CUP 8585 - Procedura di VIA nell'ambito del provvedimento autorizzatorio unico regionale (PAUR) ai sensi dell'art.27bis del D.Lgs.152/2006 relativa al progetto "Impianto di frantumazione, stoccaggio e recupero di rifiuti inerti non pericolosi, con capacità complessiva superiore a 10 t/g, mediante operazioni di cui all'allegato C della Parte IV del D.Lgs. 152/06"
Proponente: CMA s.r.l.

STUDIO DI IMPATTO AMBIENTALE PRESENTATO

UOD 50.17.92: cup 8346-8585 Montesarchio (BN)

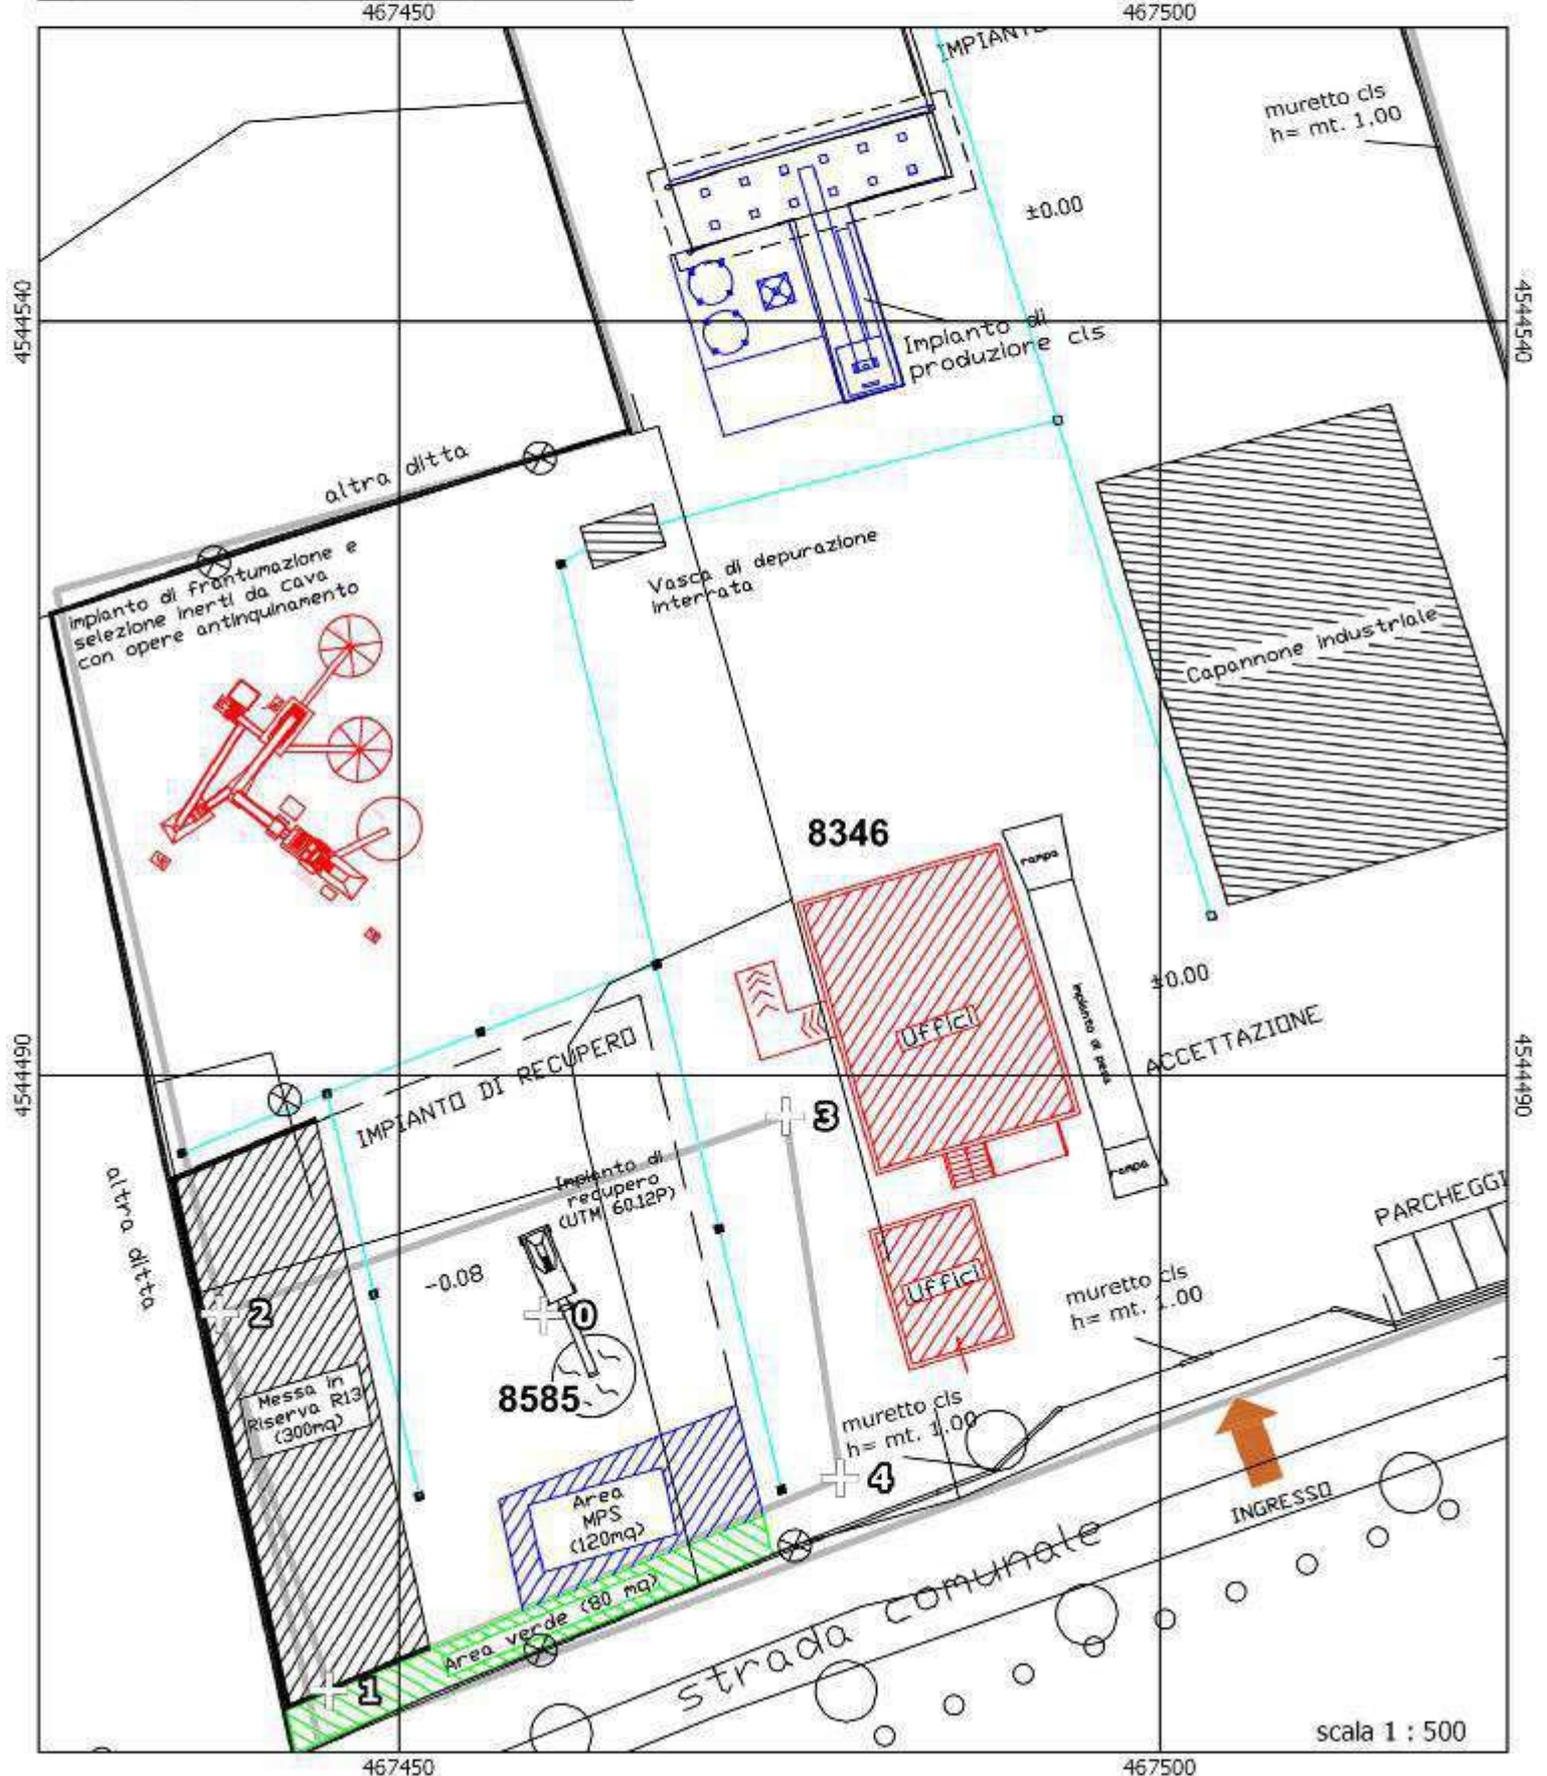
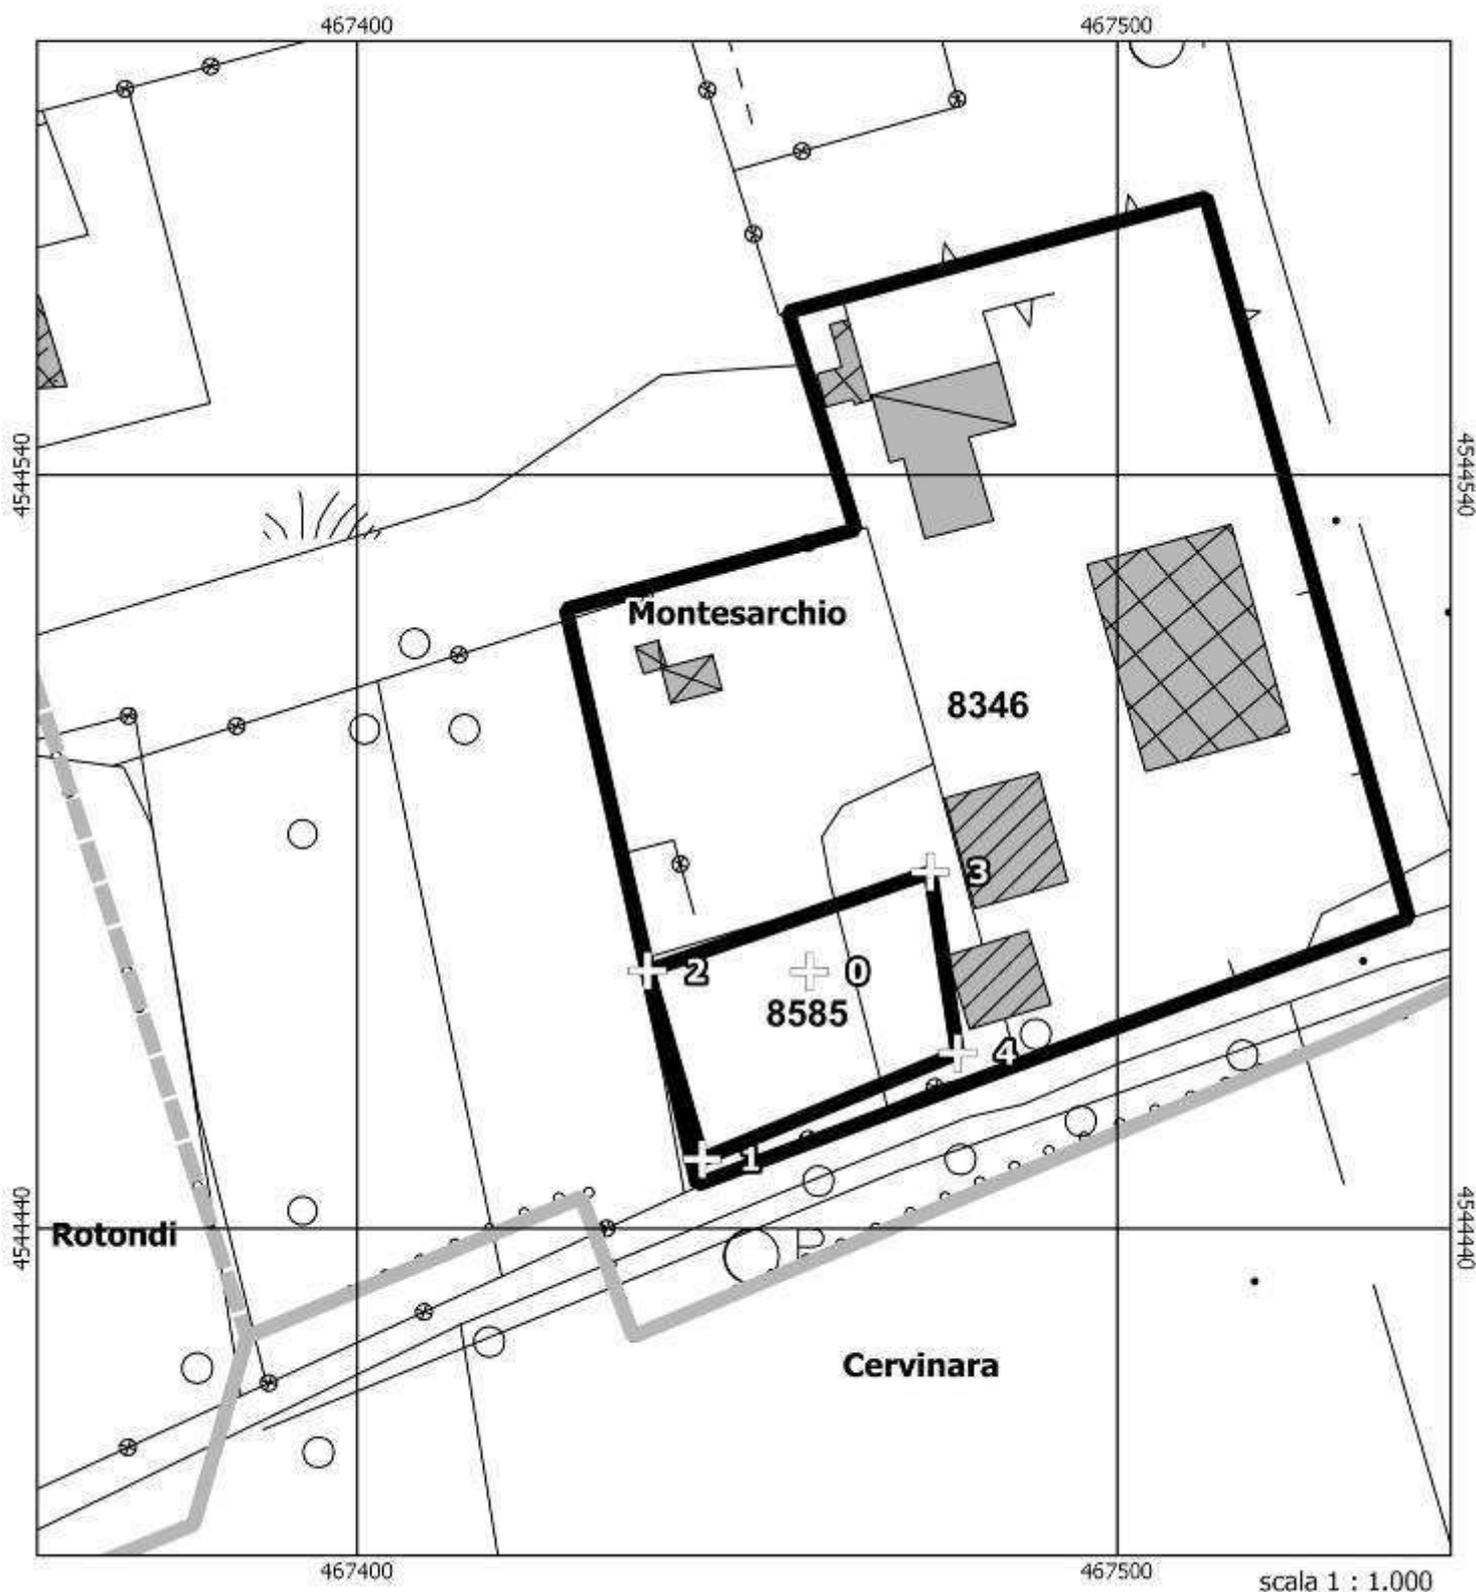
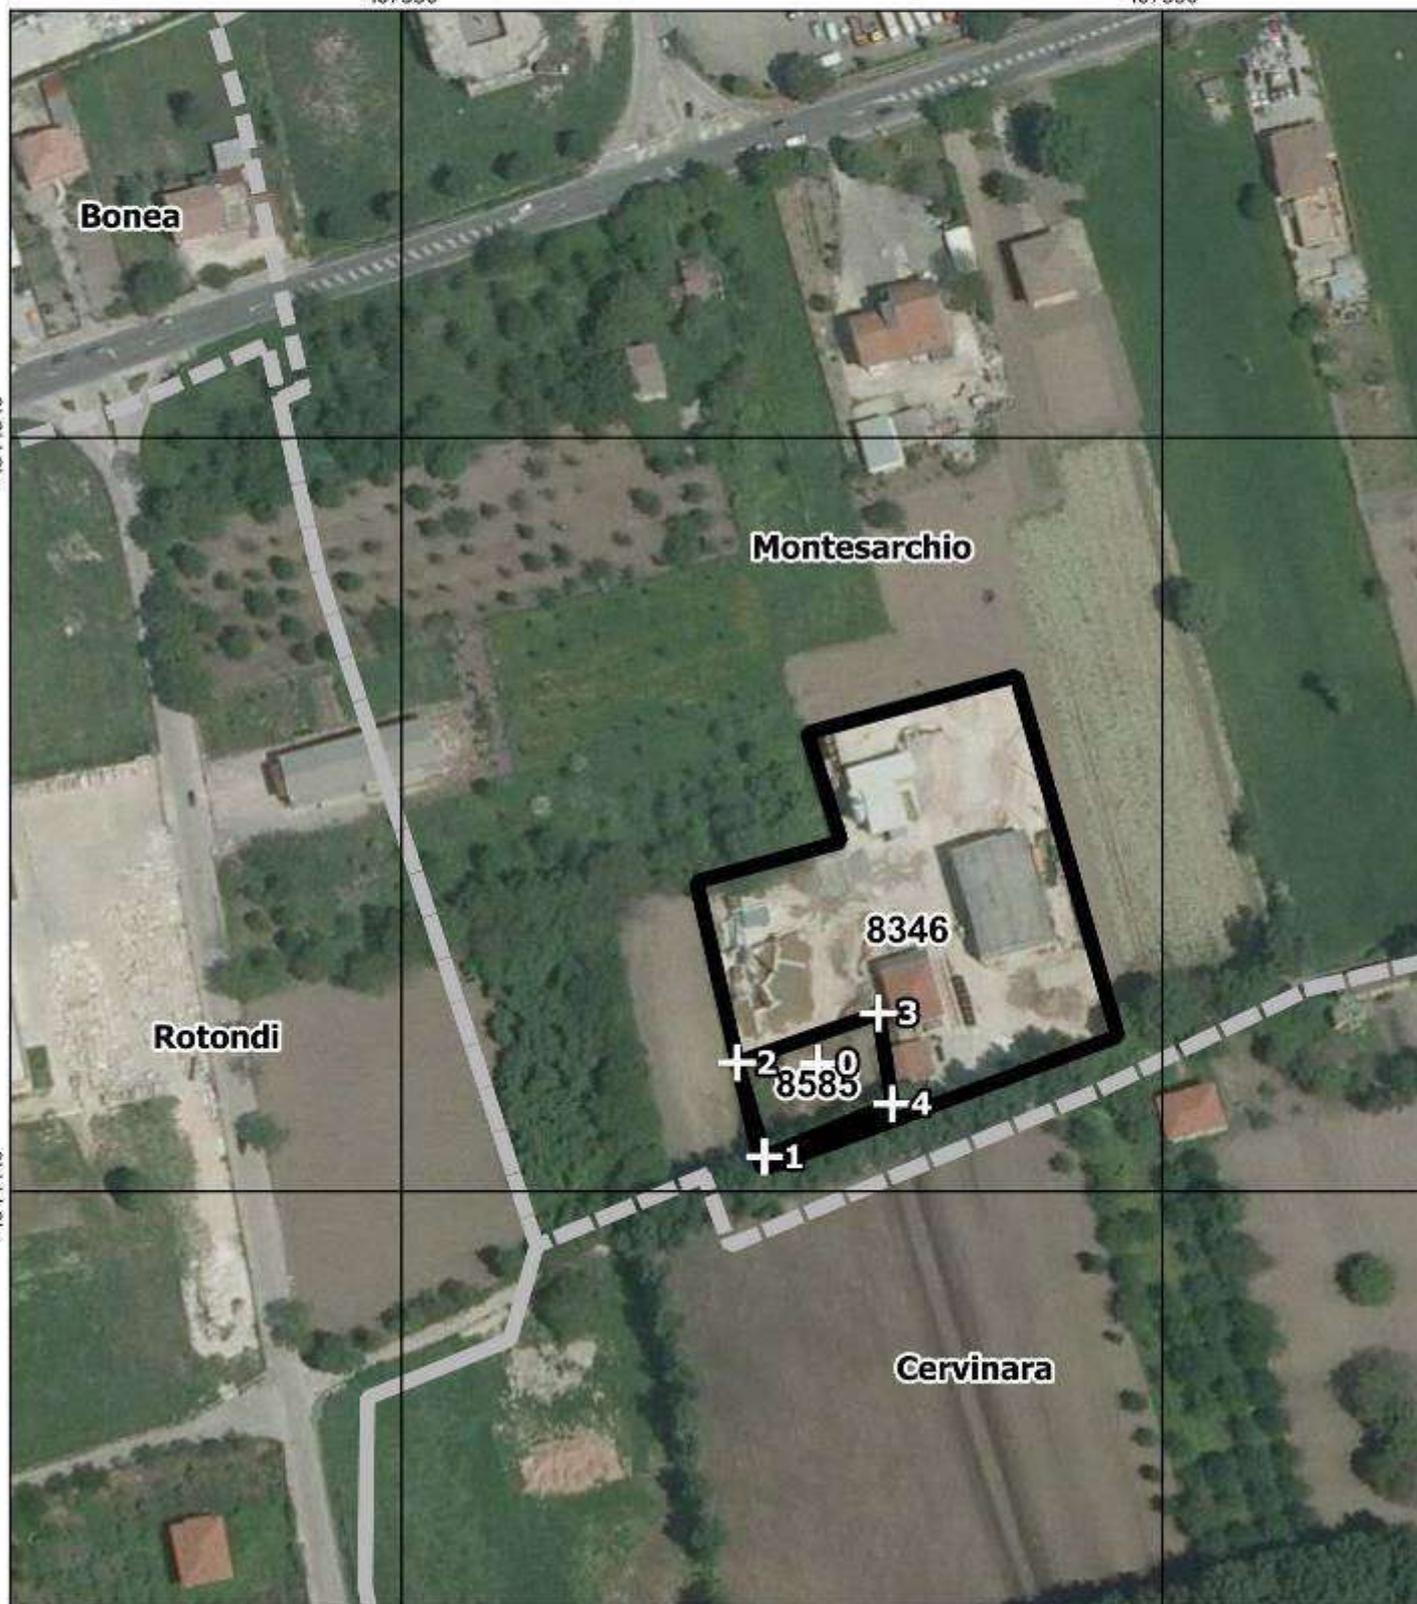
(Dalle coordinate fornite dal committente risulta che l'area è di circa 945 mq)

Aree da cartografia	Aree da Relaz.-Planim.	differenza
Tot. f.34 p.lle 347-178	8950 mq	8980 mq	30 mq
Tot. impianto	3985 mq	2550 mq	1435 mq
Aree comuni	2695 mq	1750 mq	945 mq
Impianto recupero	1290 mq	800 mq	490 mq
Area da coord. geo.	945 mq	Dati territoriali georiferiti forniti dal committente
